监理工作联系单

工程名称：浩德武鸣区宁武镇 50MWp 农业光伏电站项目

编号：JXM6—021

关于升压站综合楼施工事宜：

未紧固和防腐

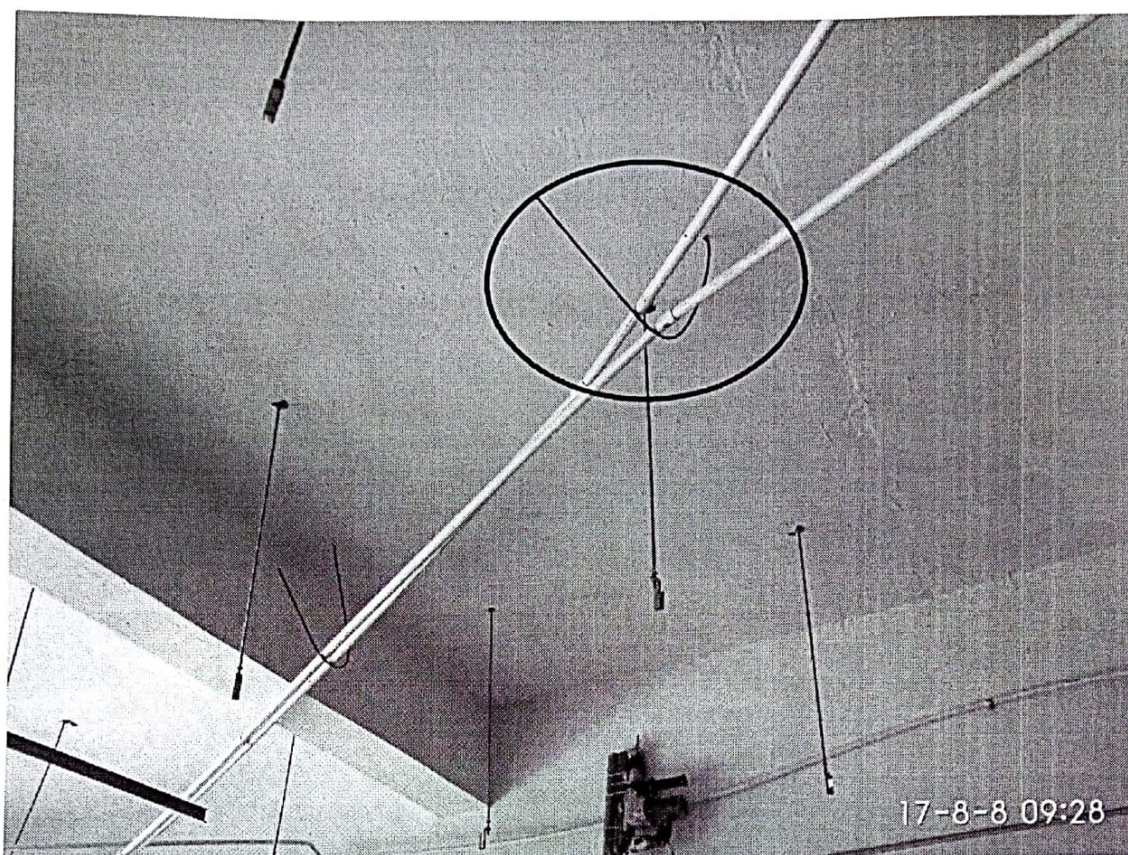
1、综合楼室内吊顶时，挂钩预埋电线管钢筋应做防腐处理，同时应用扎带将电线管紧固起来，避免出现掉落。
